Dodatek č. 6 ke Smlouvě o dílo ze dne 16. 2. 2024

Shora uvedené smluvní strany se dohodly na uzavření dodatku č. 6 (dále jen „dodatek“) ke Smlouvě o dílo ze dne 16. 2. 2024, ve znění předešlých dodatků, která byla uzavřena se zhotovitelem jako vybraným dodavatelem veřejné zakázky nazvané: „**Realizace urgentního a centrálního příjmu Oblastní nemocnice Náchod**“ (dále jen „veřejná zakázka“).

Realizace urgentního a centrálního příjmu Oblastní nemocnice Náchod

SO-01 Přístavba a stavební úpravy pavilonu A a B

SOUPIS PRACÍ - ZL 066 Úprava počtu svítidel

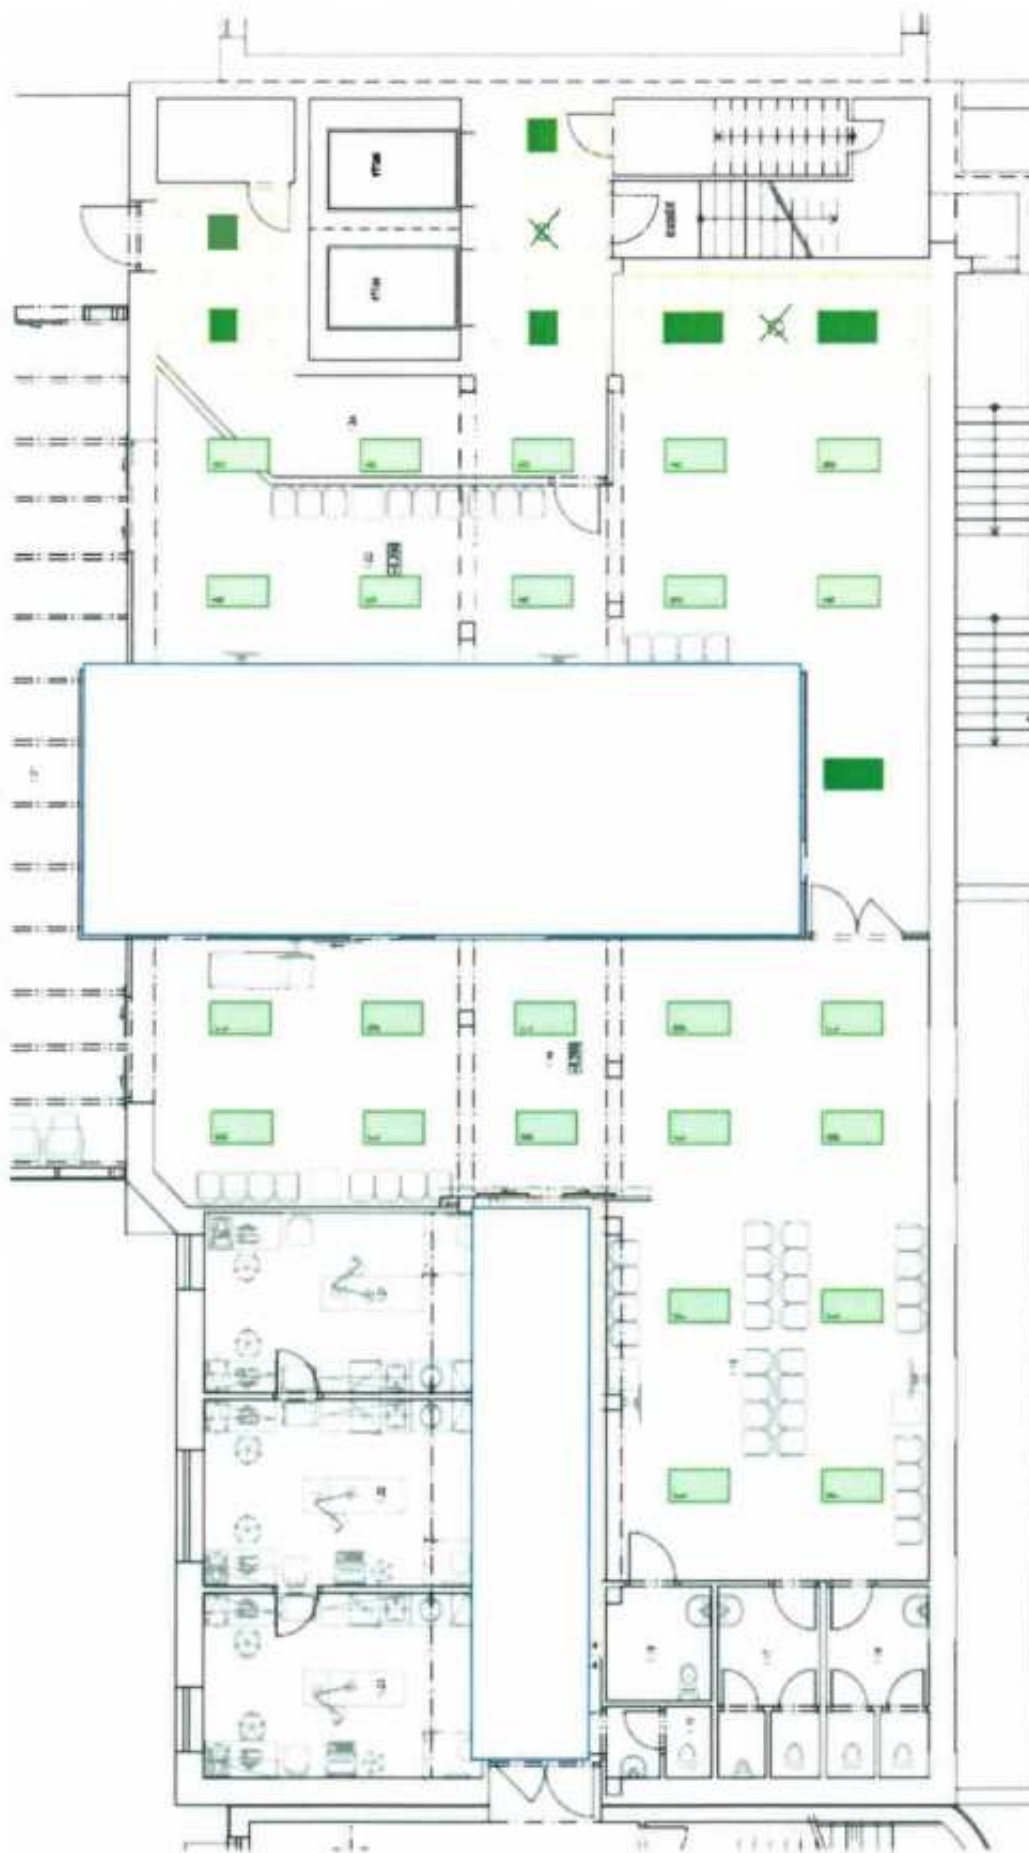
Změna v umístění včetně změny typu svítidel v m.č. 1.02, 1.14, 1.15 pavilonu B- místo svítidel 600 x 600 mm, budou osazena svítidla 300 x 1200 mm. V m.č. 1.01 (přístavba pavilonu B) budou svítidla 600 x 600 mm nahrazena LED pásky, které budou osazeny na ocelové konstrukce proskleného nástřeší, doplnění dvou světél 300 x 1200 mm do míst vypuštěného sociálního zázemí v pavilonu B. (předchozí odpočet světél řešen v ZL 48 Odpočet sociálního zařízení v pavilonu B)

Předmětem změnového listu je příprava na budoucí propojení s centrální halou tj. upřesnění umístění světél včetně rozměrů tak, aby byla zajištěna provázanost na budoucí centrální halu.

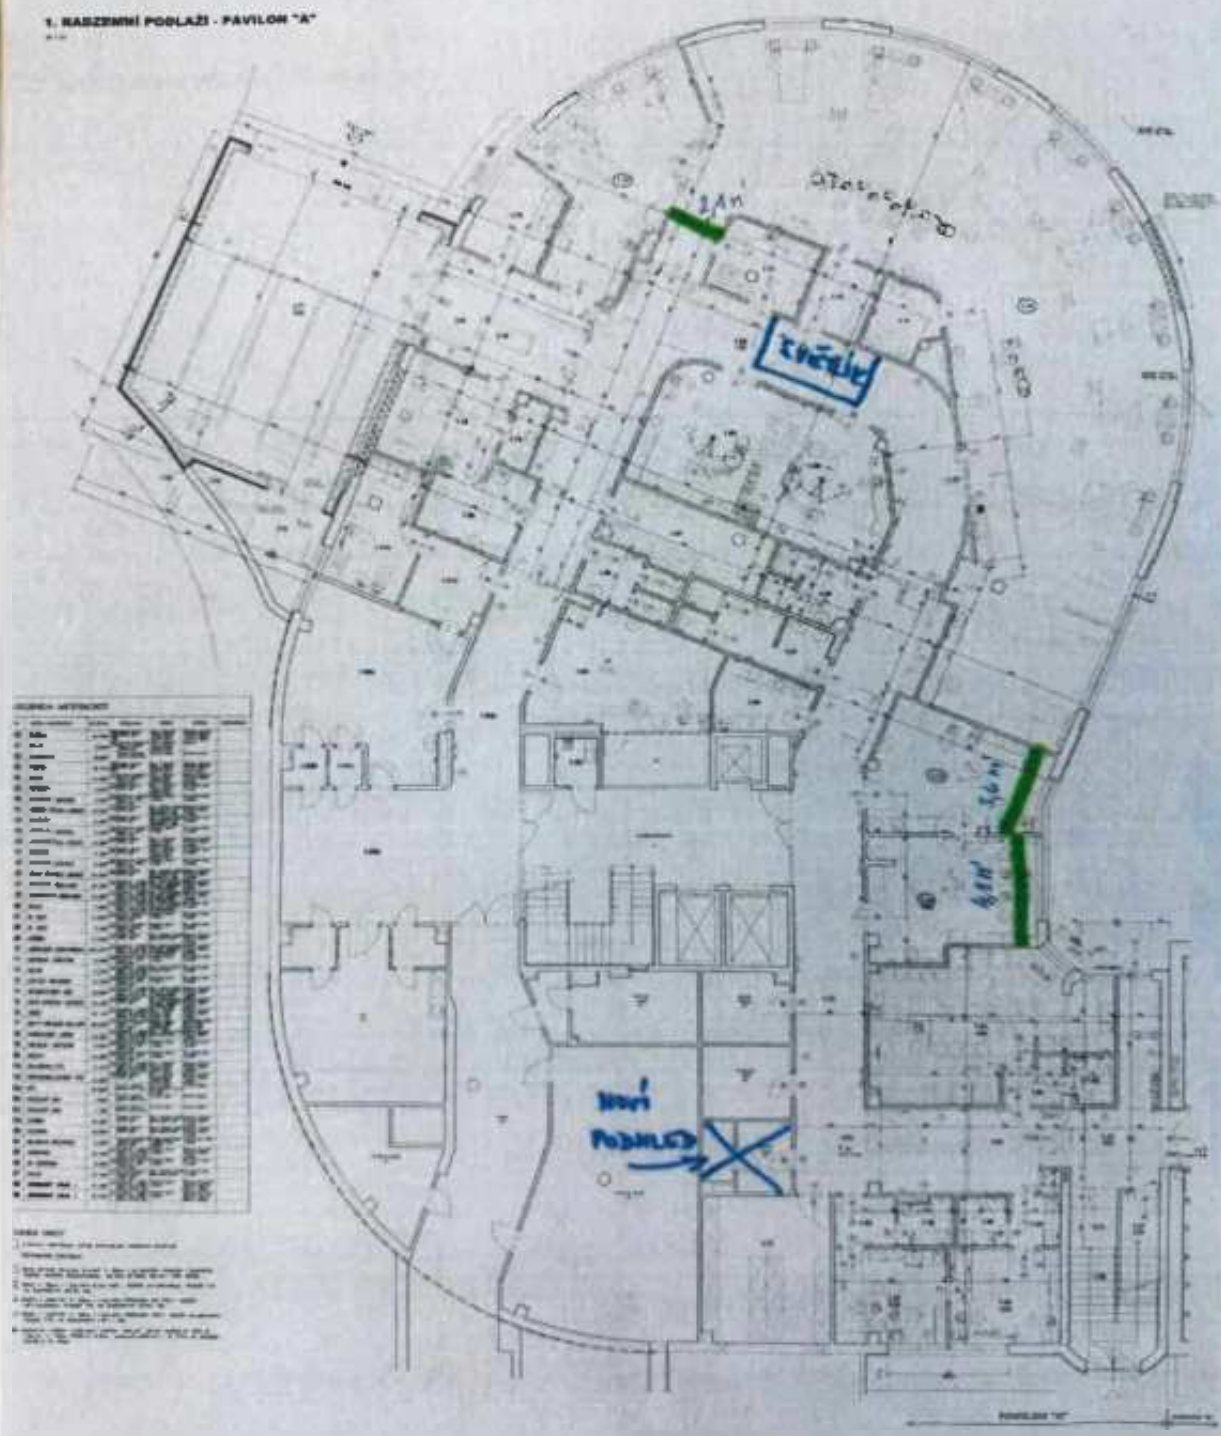
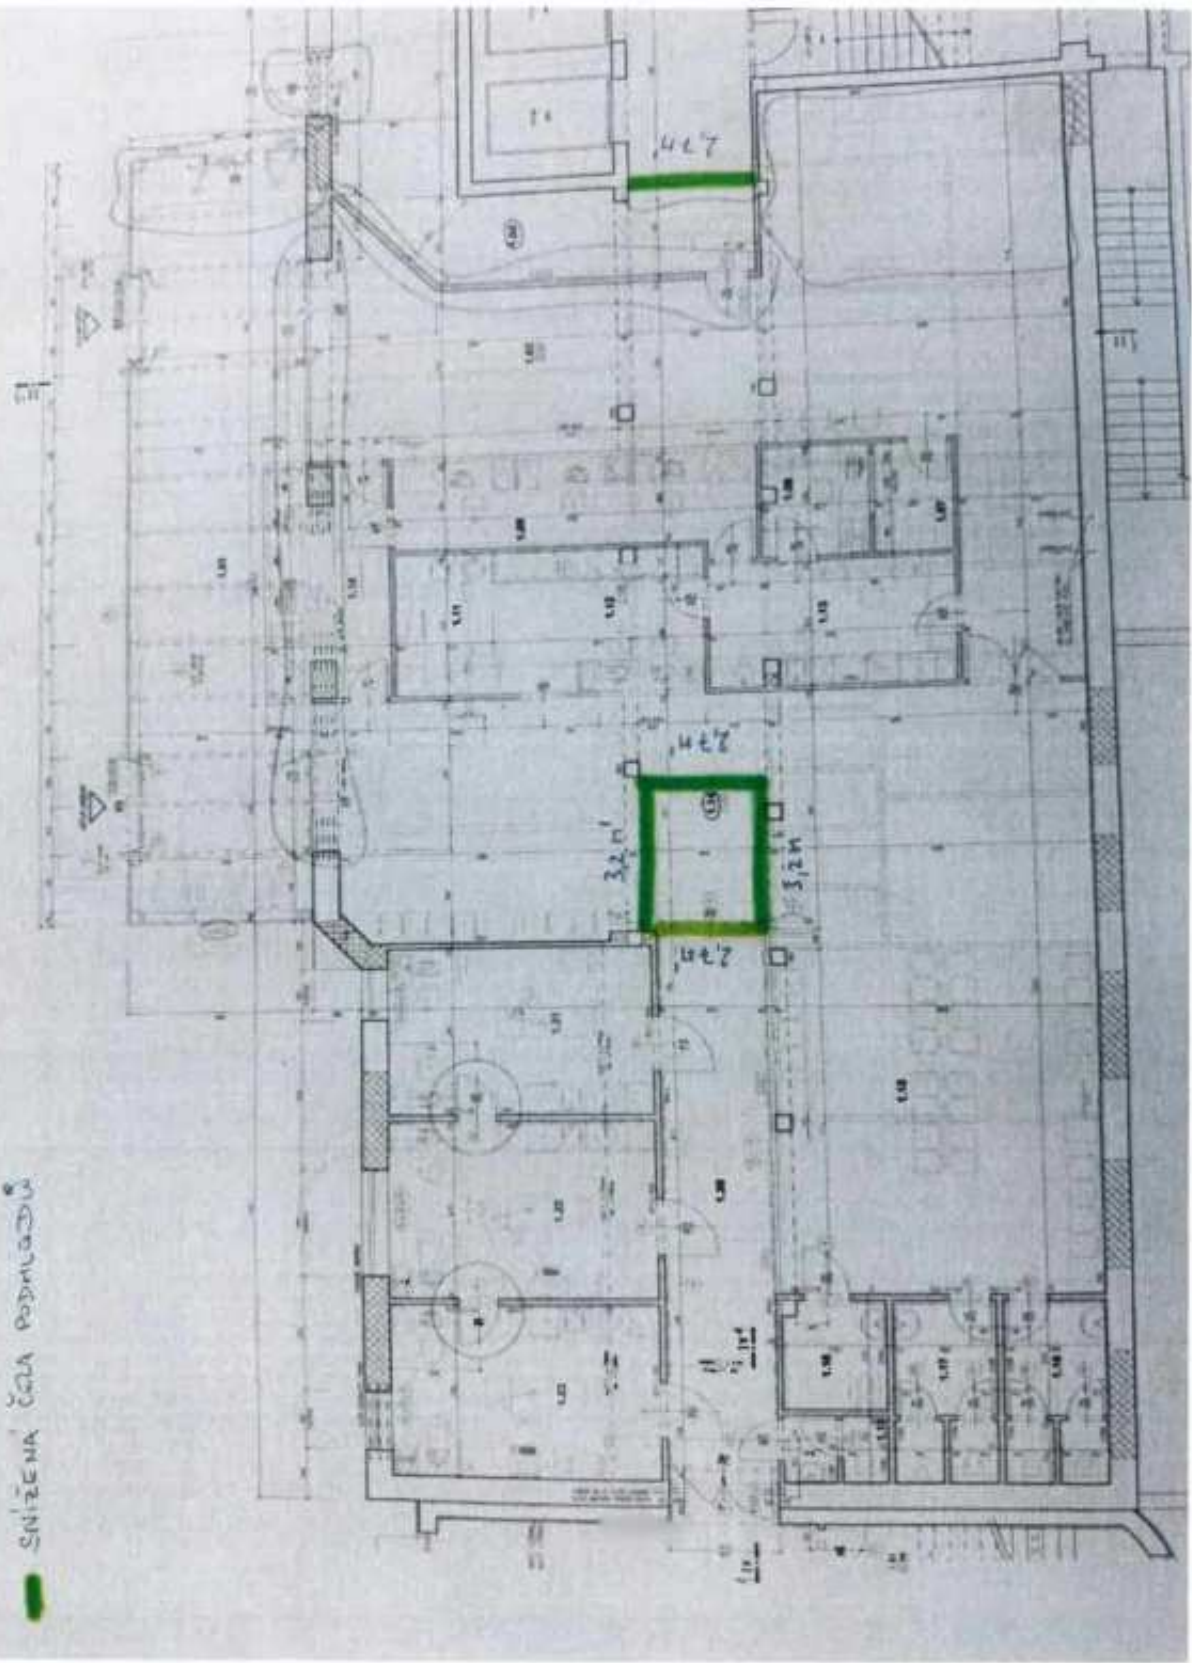
ZMĚNOVÝ LIST					088		
Navýšení rozsahu prací SDK podhledů							
Stavba:		Realizace urgentního a centrálního příjmu Oblastní nemocnice Náchod					
Objekt:		SO-01 Přístavba a stavební úpravy pavilonu A a B					
Předkládá:		Společnost GEOSAN - BAK - Urgent Náchod			Datum: 04.10.2024		
Odesláno / předáno:		Přílohy / počet listů					
poštou		1) Položkový rozpočet změny			1 listů		
e-mailem		2) Projektové podklady			0 listů, výkresů		
osobně		3) Fotodokumentace a ostatní přílohy			2 listů		
1 Technický popis změny:

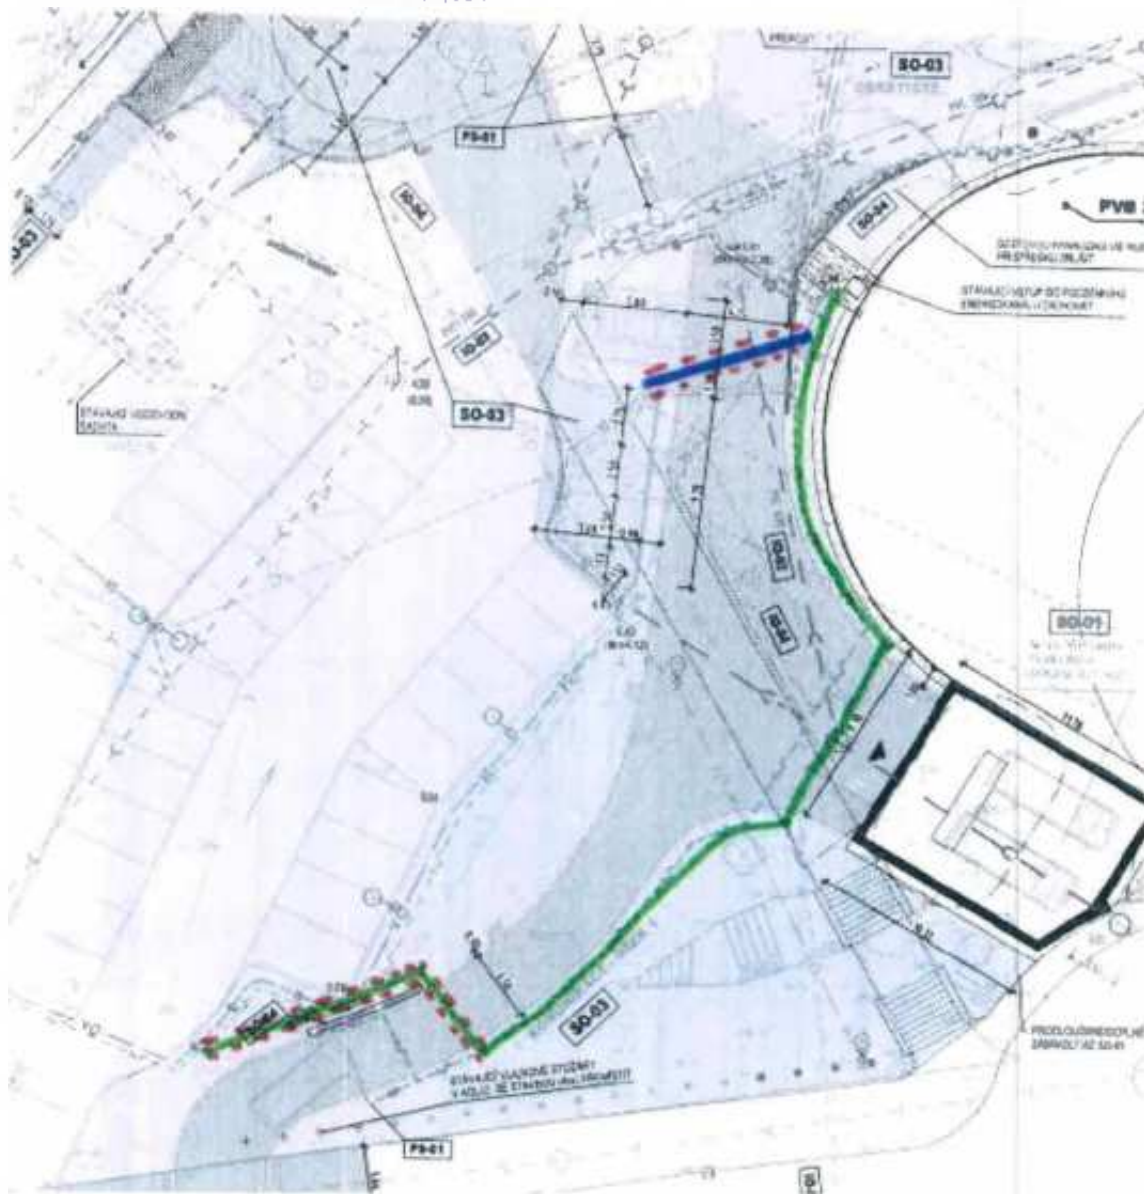
1.1 Popis původního řešení:						
Neobsaženo						
1.2 Popis nového řešení:						
Doplnění rezervních chrániček průměru 40 mm (dva kusy v celé délce) pro budoucí upravy parkovacího systému - v zákresu označeno zeleně a modře. V částech vyznačených červeně musí být proveden i výkop vč. správného uložení chrániček. V dalších částech byly chráničky uloženy do výkopu s dalšími instalacemi.						
2 Zdůvodnění změny:						
Výkop a ukládka rezervních chrániček dle požadavku nemocnice. Pokládka rezervních chrániček bude sloužit pro budoucí záměry a tímto řešením se předejde zásahům do nového silničního tělesa realizovaného v rámci urgentu.						
3 Vliv na dopracování projektové dokumentace:			ANO	☒	NE	
4 Dopad do smluvních termínů:			ANO (uvést návrh prodloužení lhůty smluvního termínu)	☒	NE	
5 Číslo odstavce ve smyslu § 222 zákona č. 134/2016 Sb. - Zákona o zadávání veřejných zakázek					odst.	4
5 Náklady:	Cena méněprací (odpočet):		—	0,00	bez DPH

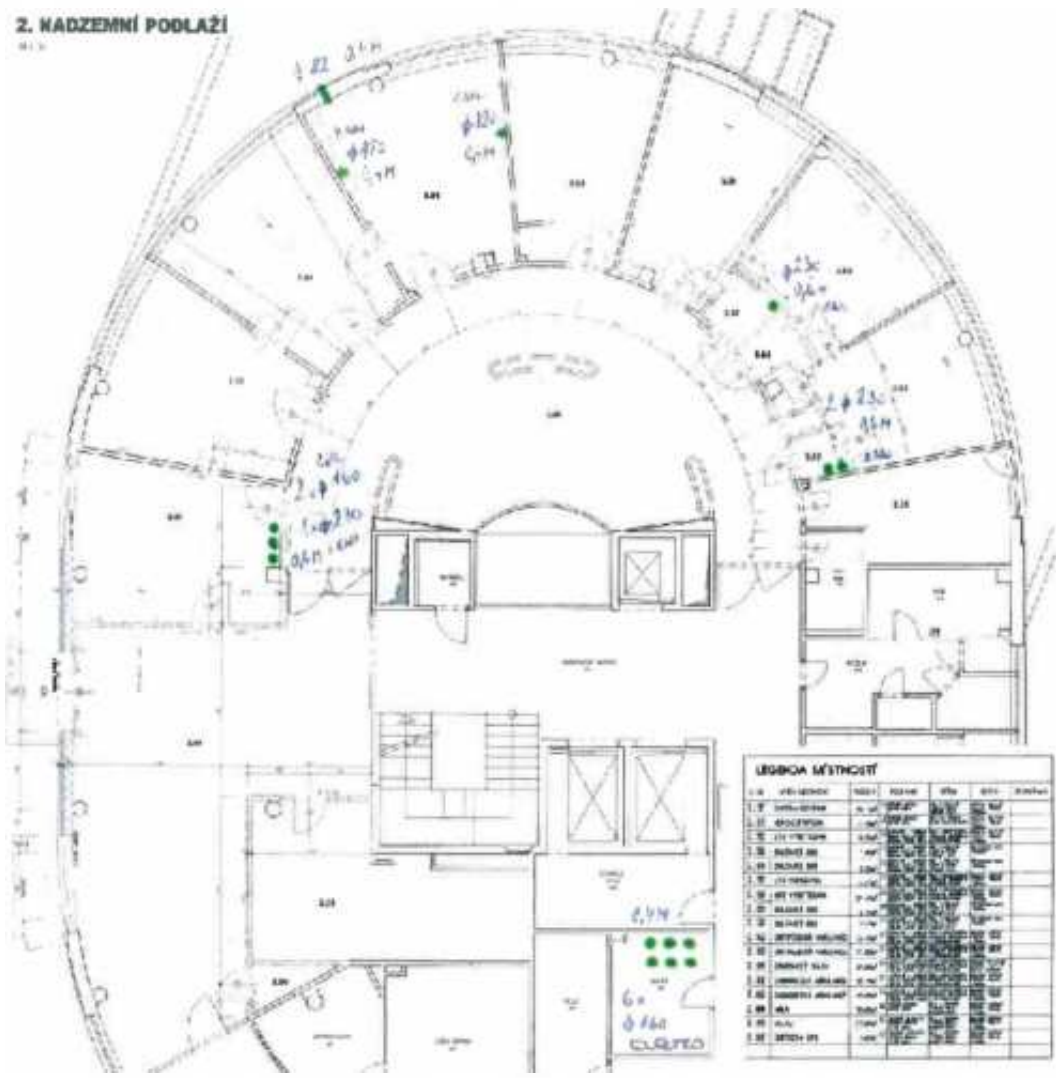
Vrty z 1.NP do 2.NP

vrty z 1. NP do 2.NP

vrty z K do A + vrty v K

Oprava omítky 1.83b

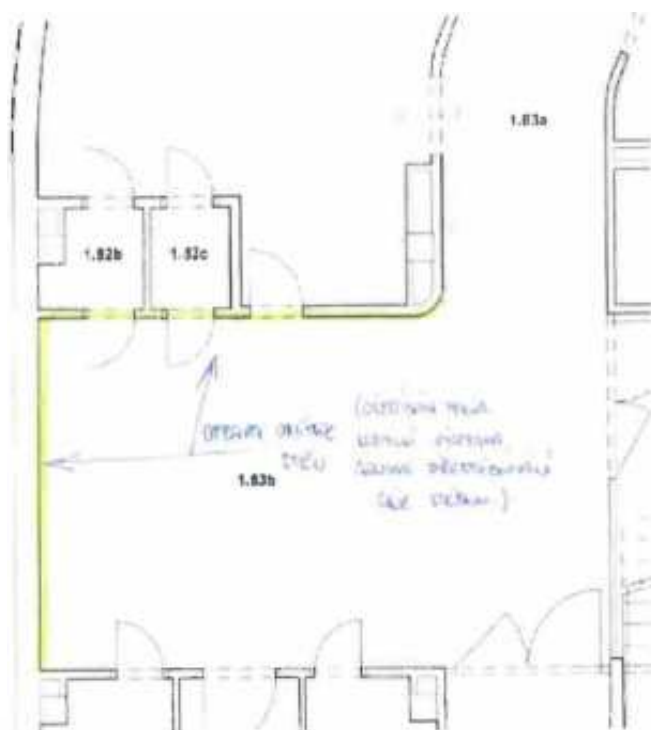
ZMĚNOVÝ LIST					097	
Drobné stavební práce						
Stavba:		Realizace urgentního a centrálního příjmu Oblastní nemocnice Náchod				
Objekt:		SO-01 Přístavba a stavební úpravy pavilonu A a B				
Předkládá:		Společnost GEOSAN - BAK - Urgent Náchod			Datum: 10.10.2024	
Odesláno / předáno:		Přílohy / počet listů				
poštou		1) Položkový rozpočet změny			1 listů	
e-mailem		2) Projektové podklady			0 listů, výkresů	
osobně		3) Fotodokumentace a ostatní přílohy			3 listů	
1 Technický popis změny:
